## 電気工事 訂正のお知らせ

以下のように訂正いたします。

### ●212頁 上から3行目

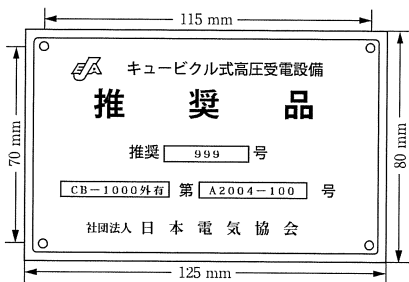
～, JIS C 4620 : 2004～ → ～, JIS C 4620 : 2018～

### ●212頁 表6-7のタイトル

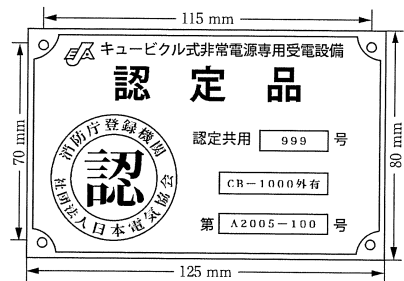
表6-7 キュービクルの種類 (JIS C 4620 : 2004)

表6-7 キュービクルの種類 (JIS C 4620 : 2018)
